工程指示 / 要求簡箋 ENGINEER INSTRUCTIONS(E.I.)

工程指示編號:	EI- 7938	修改版本:	-
	HK- 1150		
工程編號:	J 856	工程名稱:	天榮站
收件人:	生統/林仁安	發件人:	Iris
工程項目:	T3幕牆補鋁板(Defect)	日期:	14/06/2024

內容: T3幕牆補鋁板(Defect)  6月尾要送地盤-Alan收貨(Tel: 9276 7955)  請參考附件 Site Inspection Report 5337
完成上列要求日期: 26/06/2024

## Site Inspection Report

名稱	鋁板加工圖	制圖	林仁安	2023.10.20	修改			
材料	3mm鋁板	復核			日期			
顏色	UCT309119XLB-3	批准			圖號	J856-T1-LB319A(R)

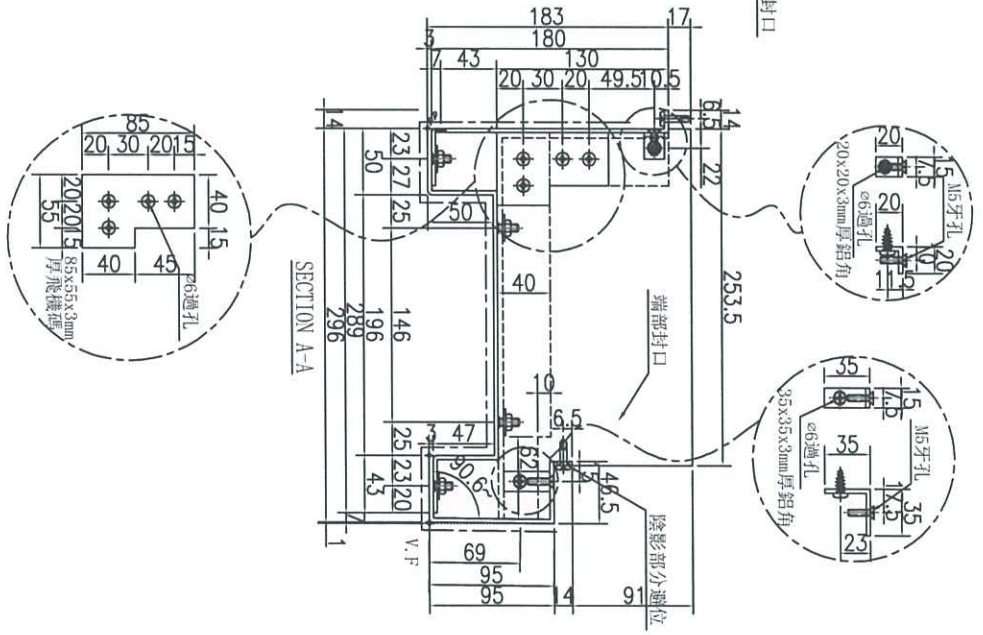
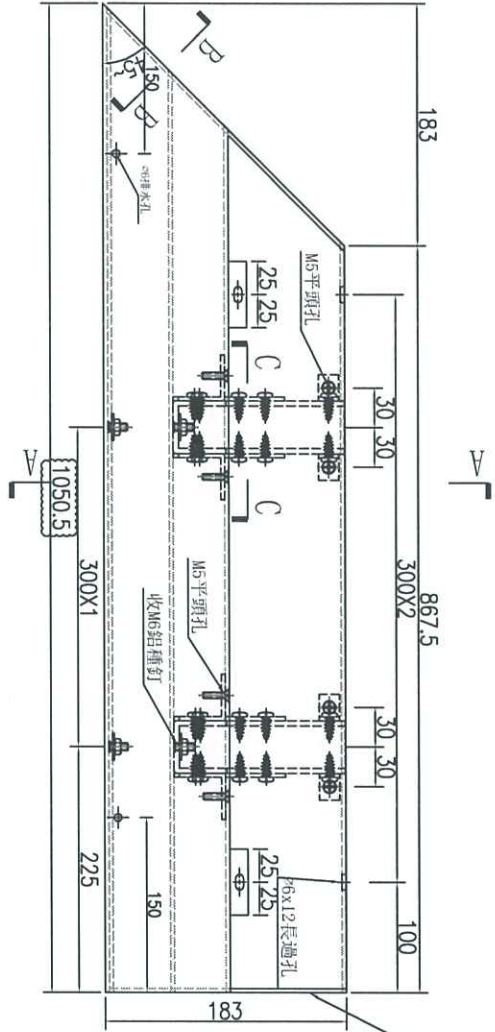
修改長度加長100mm

名稱	鋁板加工圖	制圖	林仁安	2023.10.20	修改		
材料	3mm鋁板	復核			日期		
顏色	UCT542919XL-3	批准			圖號	J856-T1-LB339(R)

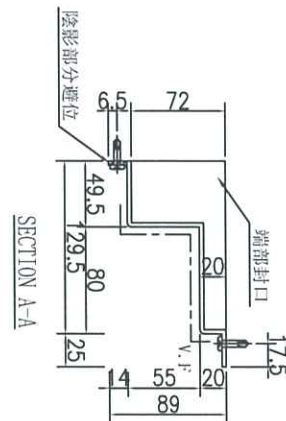
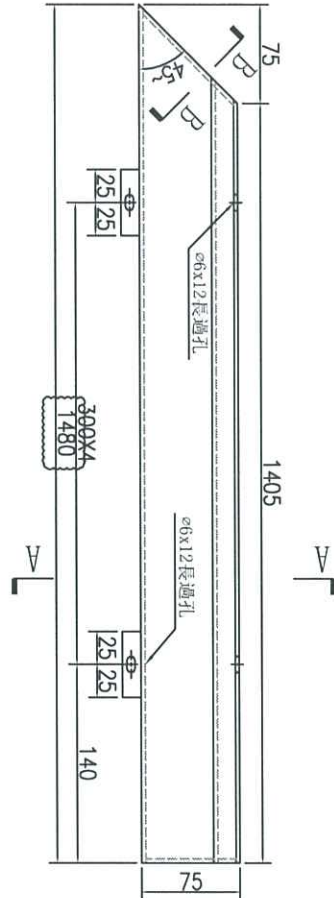
因現場情況修改長度

名稱	鋁板加工圖	制圖	林仁安	2023.10.26	修改	A	
材料	3mm鋁板	復核			日期	2023.11.7	
顏色	UCT309119XLB-3	批准			圖號	J856-RF-LB131

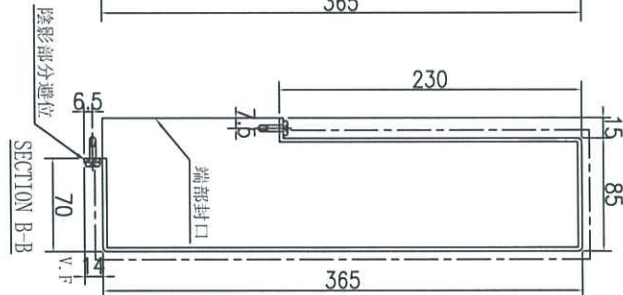
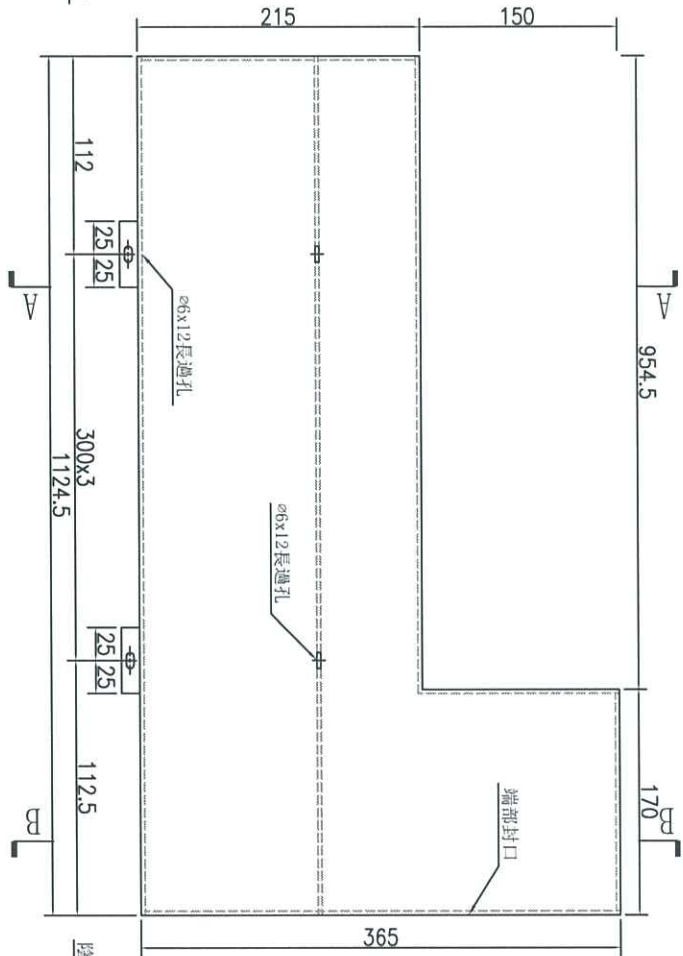
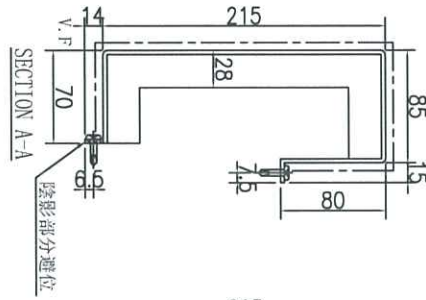
來料鍍鋅顏色, 此件為銀色 UCT309119XLB-3  
來料沒鍍鋅改次改顏色

Photo no. 002

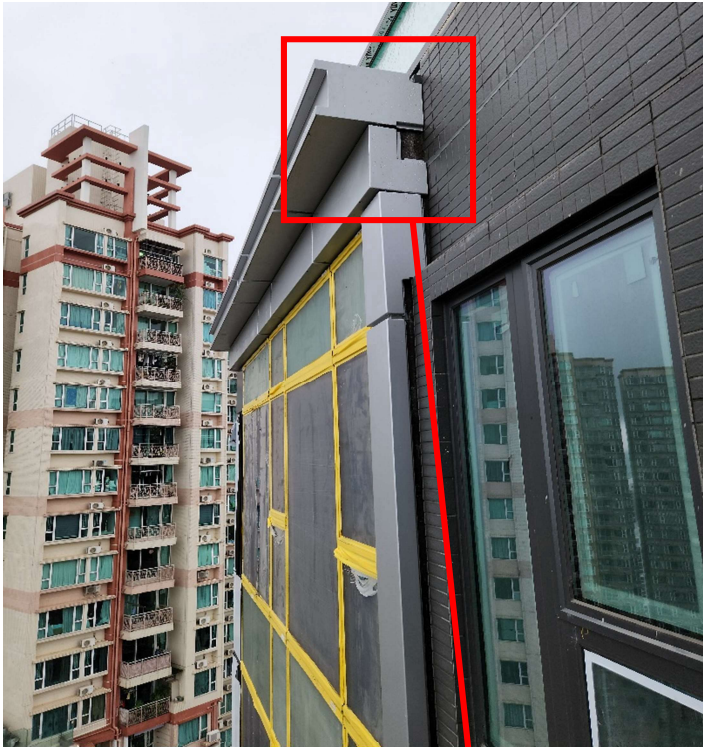
A1 同上、另發現鋁板有(穿崩)情況、美特需查證及更換相關鋁板。

Photo no. 004

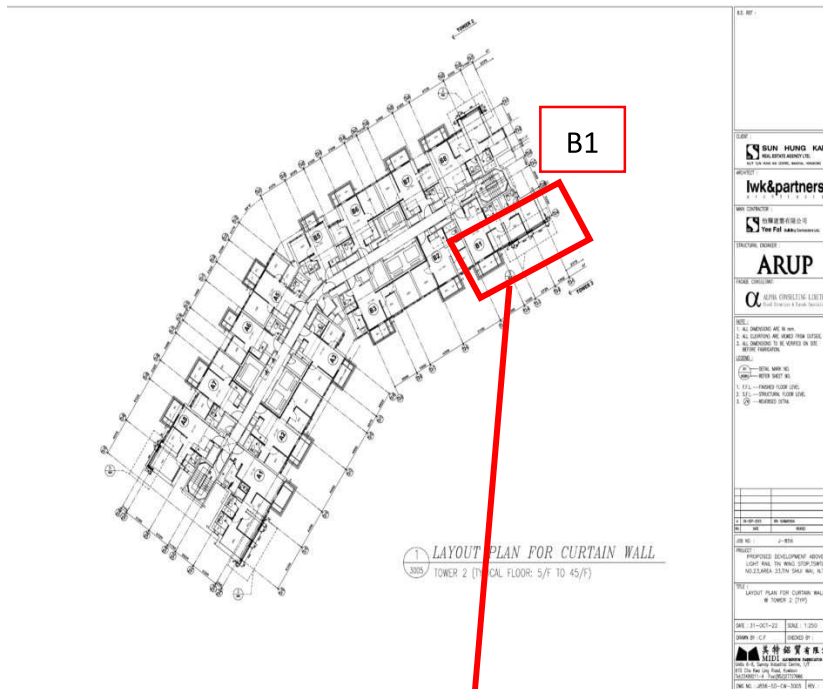
B1 房幕洋收口鋁板、大致安裝完成。欠執好平、正、加齊鏢絲及腳膠。美特需安排臨時吊船盡快做妥上述工作、以免影響交期。另美特需與怡輝協調使用永久或臨時吊船、完成餘下如試大水、清潔等工作項目。以配合交樓。

Photo no. 009

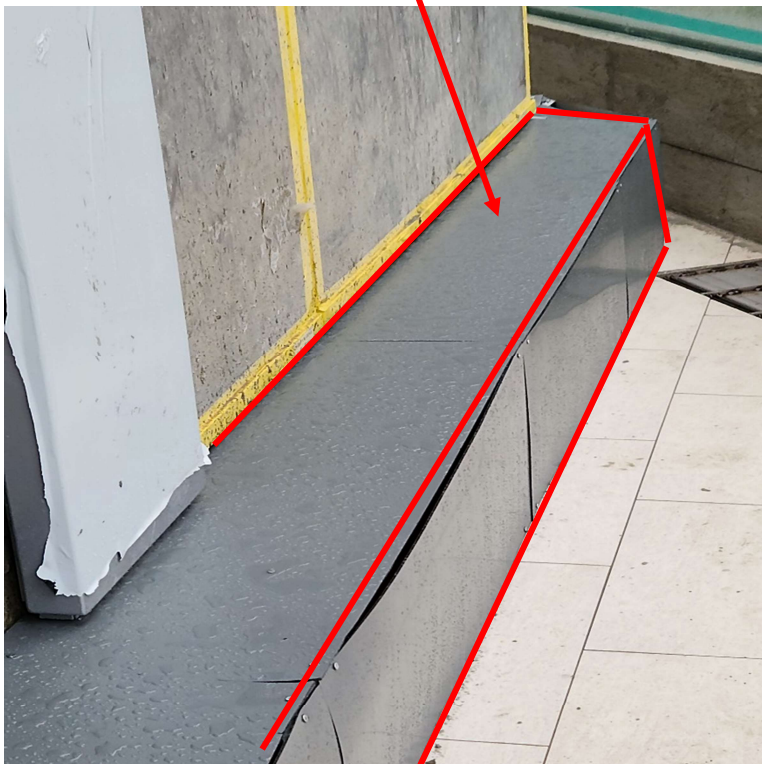
A8 房幕埗臨時收口鋁板。  
美特需盡快完成更換、以免  
影響交期。

Photo no. 010

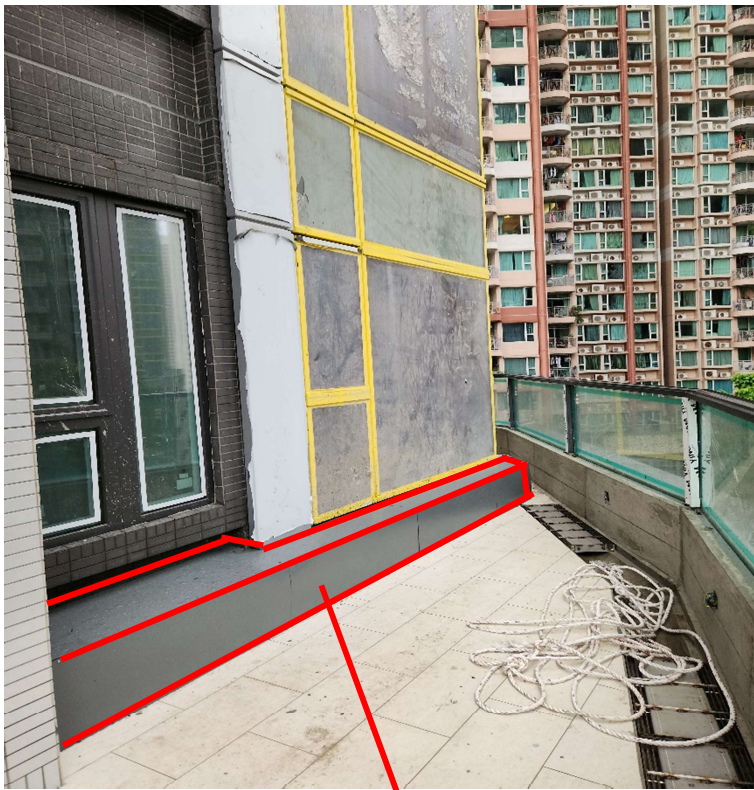
B8 房幕咩收口鋁板、大致安裝完成。欠執好平、正、加齊鏢絲及腳膠。美特需安排臨時吊船盡快做妥上述工作、以免影響交期。另美特需與怡輝協調使用永久或臨時吊船、完成餘下如試大水、清潔等工作項目。以配合交樓。

Photo no. 013

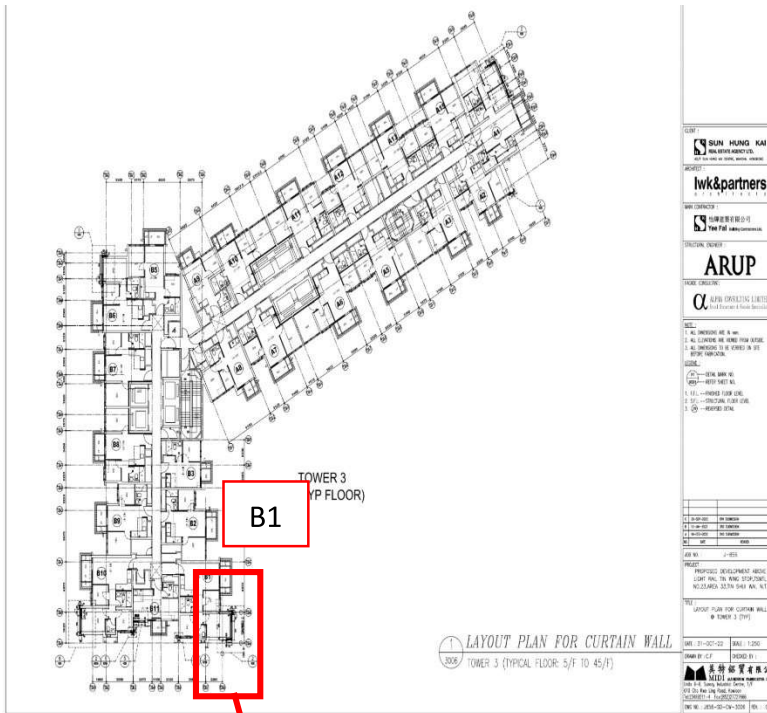
- 1.) B1 房幕埗收口鋁板、大致安裝完成。欠執好平、正、加齊鏢絲及腳膠。美特需安排臨時吊船盡快做妥上述工作、以免影響交期。另美特需與怡輝協調使用永久或臨時吊船、完成餘下如試大水、清潔等等工作項目。以配合交樓。
- 2.) B1 房幕埗收口鋁板、紅色段線位置、(3/-46/F)內看左未完成、因鋁板尺寸與現場不符、美特需重訂鋁板、回覆到貨及安裝完成時間。

Photo no. 014

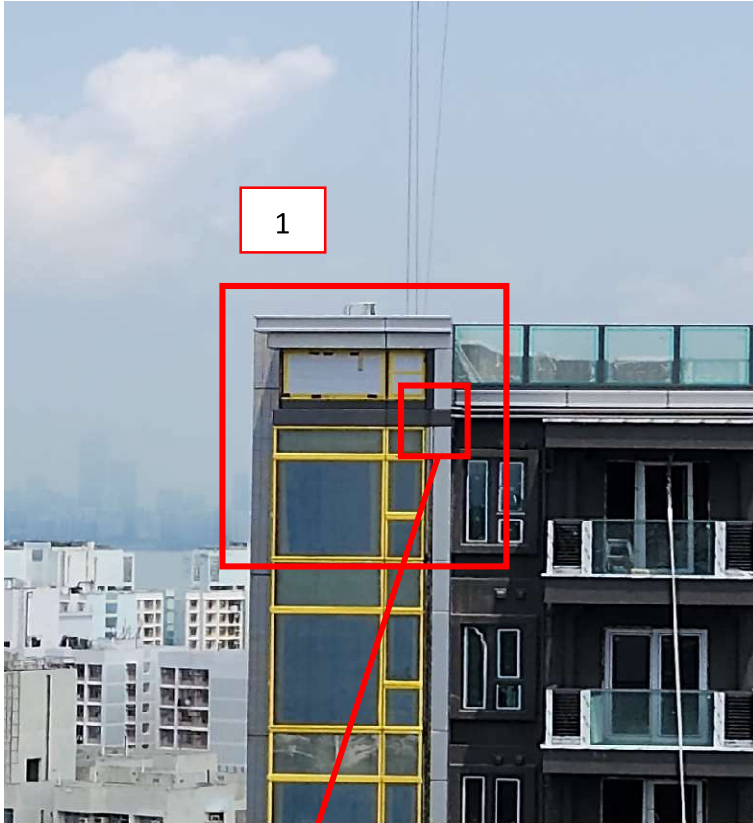
- 1.) B1 同上
- 2.) 美特需澄清、鋁板顏色是否正確。

Photo no. 016

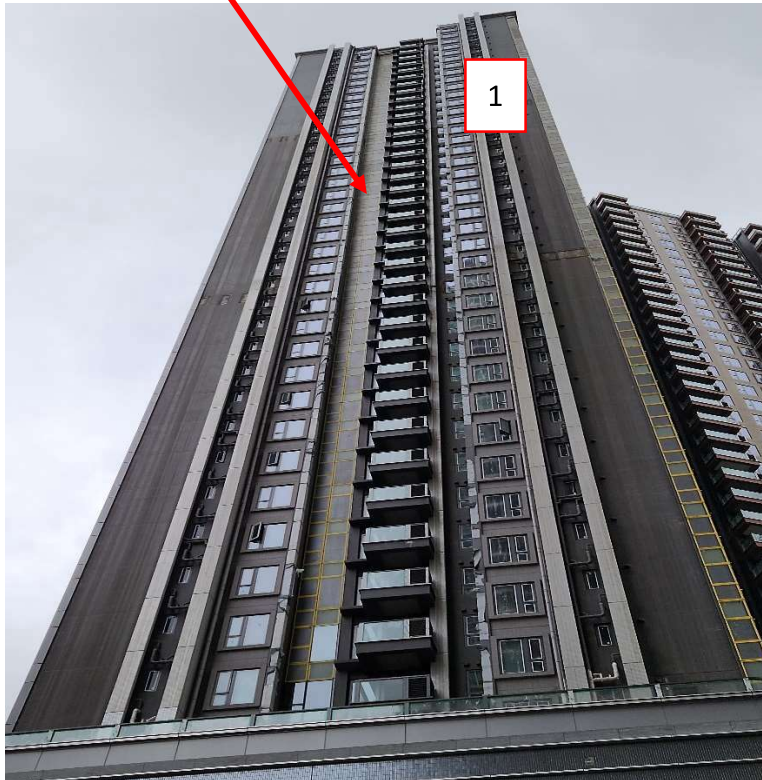
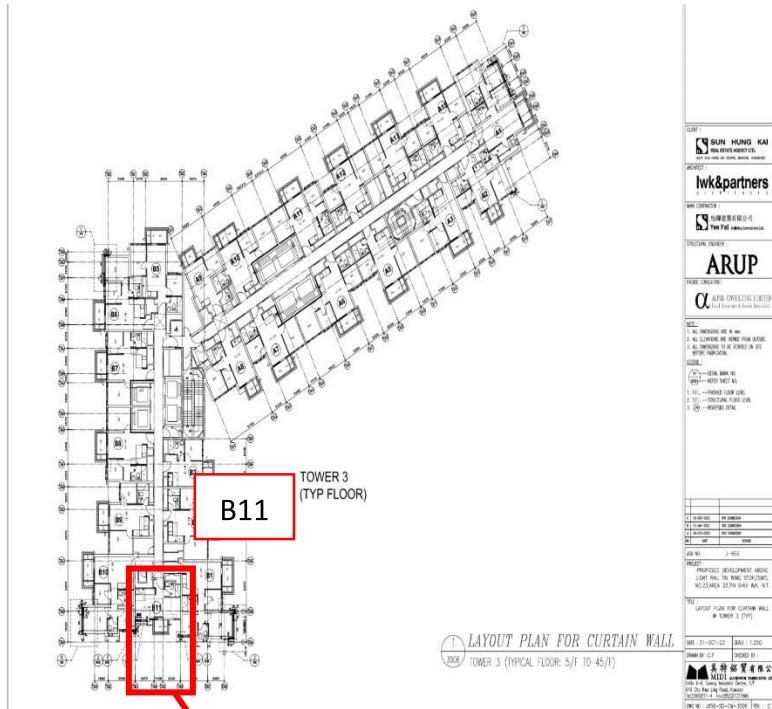
1.) B11 房幕埗收口鋁板、大致安裝完成。欠執好平、正、加齊鏢絲及腳膠。美特需安排臨時吊船盡快做妥上述工作、以免影響交期。另美特需與怡輝協調使用永久或臨時吊船、完成餘下如試大水、清潔等工作項目。以配合交樓。

Photo no. 017

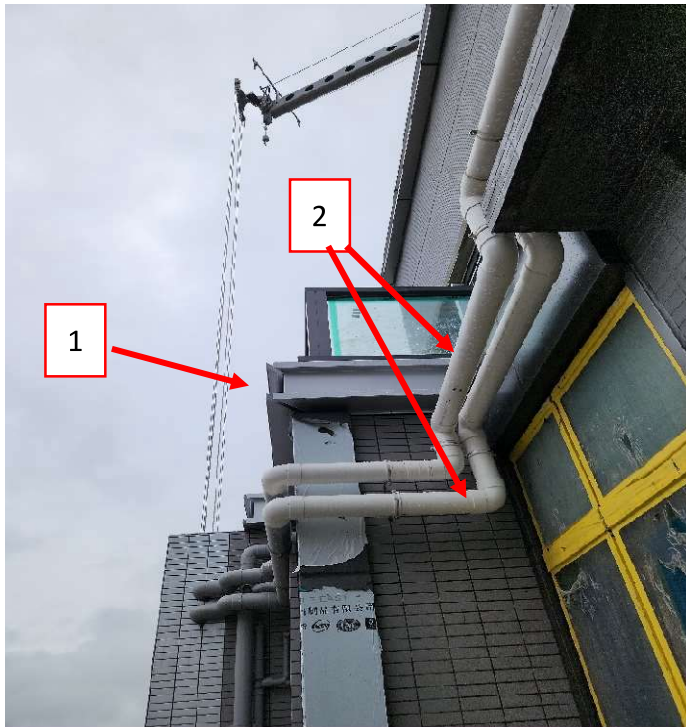
1.) B11 同上。

2.) 氣喉是否需改位?美特需  
與怡輝協調完成相關收  
口。

Photo no. 018

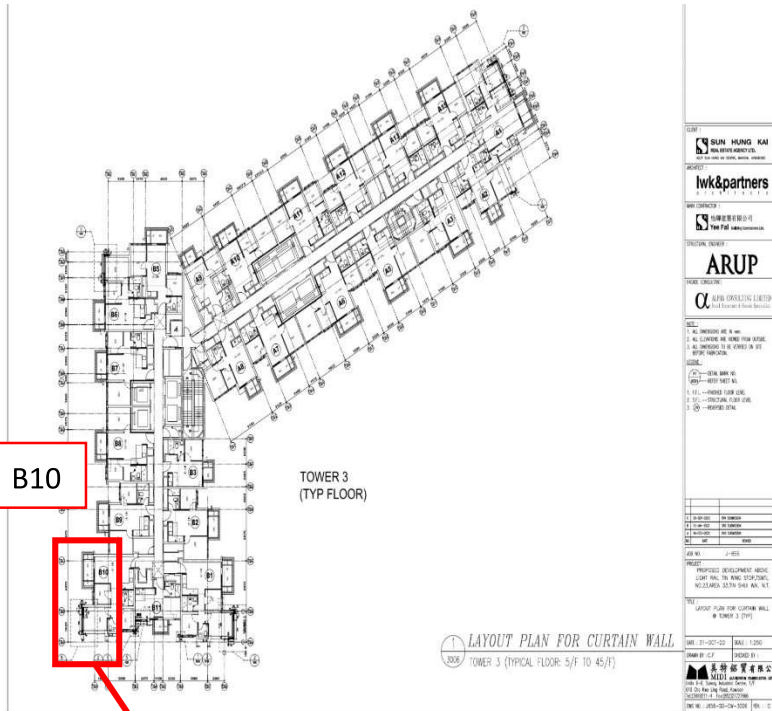
B10 房幕埗收口鋁板、大致安裝完成。欠執好平、正、加齊鏢絲及腳膠。美特需安排臨時吊船盡快做妥上述工作、以免影響交期。另美特需與怡輝協調使用永久或臨時吊船、完成餘下如試大水、清潔等工作項目。以配合交樓。

Photo no. 019

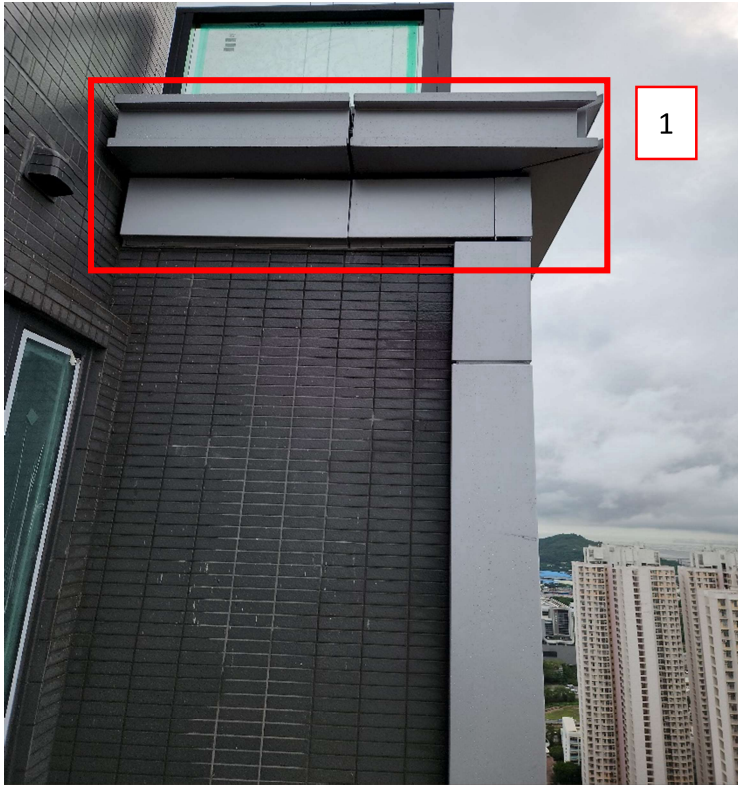
1.) B10 同上

2.) 鋁板收口漏光、膠隙尺寸不符不接受、美特需更換鋁板及跟進安裝之手工藝。

Photo no. 021

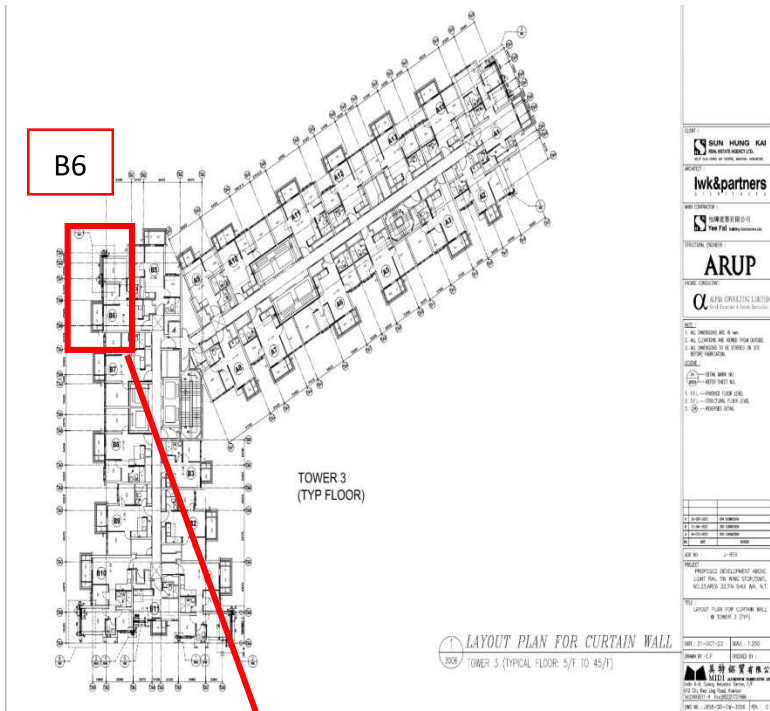
B6 房幕洋收口鋁板、大致安裝完成。欠執好平、正、加齊鏢絲及腳膠。美特需安排臨時吊船盡快做妥上述工作、以免影響交期。另美特需與怡輝協調使用永久或臨時吊船、完成餘下如試大水、清潔等等工作項目。以配合交樓。

Photo no. 022

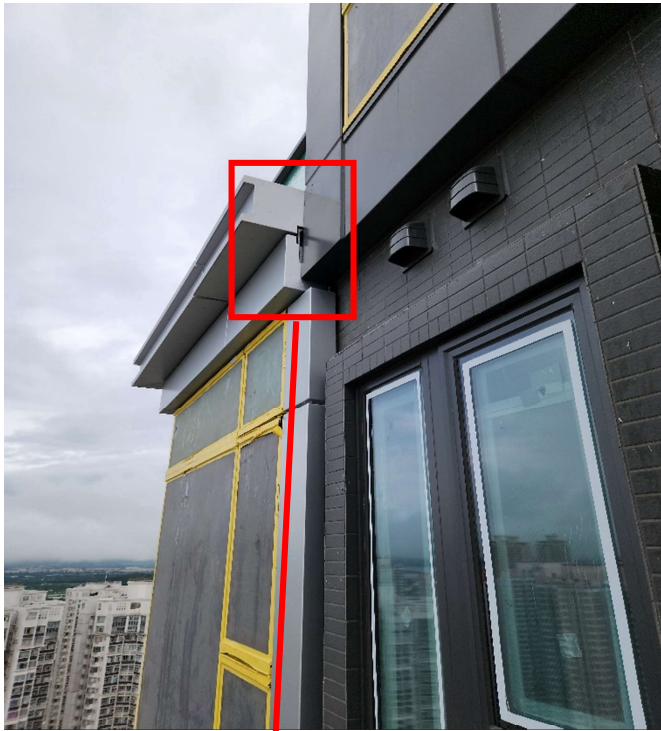
B6 房同上、另收口漏光、  
美特需澄清圖紙尺寸及與怡  
輝或有關部門、夾妥收口設  
計。

Photo no. 024

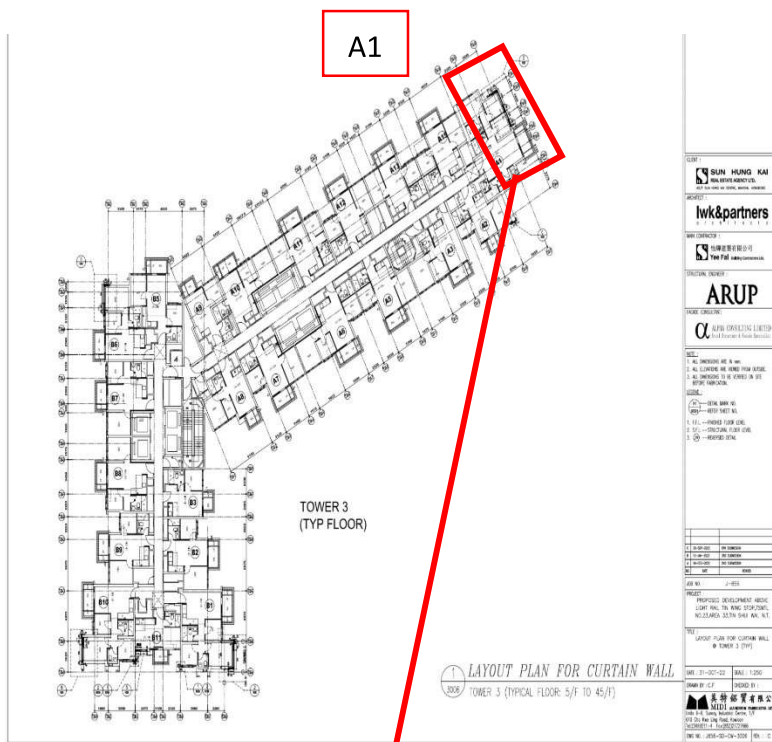
A1 房幕埗收口鋁板、大致安裝完成。欠執好平、正、加齊鏢絲及腳膠。美特需安排臨時吊船盡快做妥上述工作、以免影響交期。另美特需與怡輝協調使用永久或臨時吊船、完成餘下如試大水、清潔等等工作項目。以配合交樓。

Photo no. 027

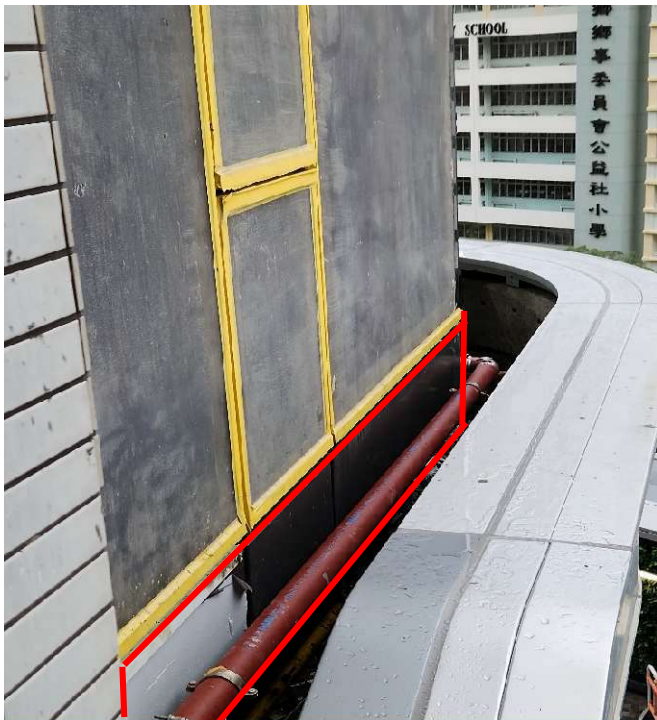
幕牆位置(隔音窗)已到地  
盆、並開始安裝、美特需與  
怡輝夾妥收口做法。另由於  
幕牆保護膠紙仍未拆除、及  
後的工程如清潔、執色等工  
作仍未展開、此等工作可能  
被受影響、美特應盡早與怡  
輝協調工期、以免影響交  
樓。
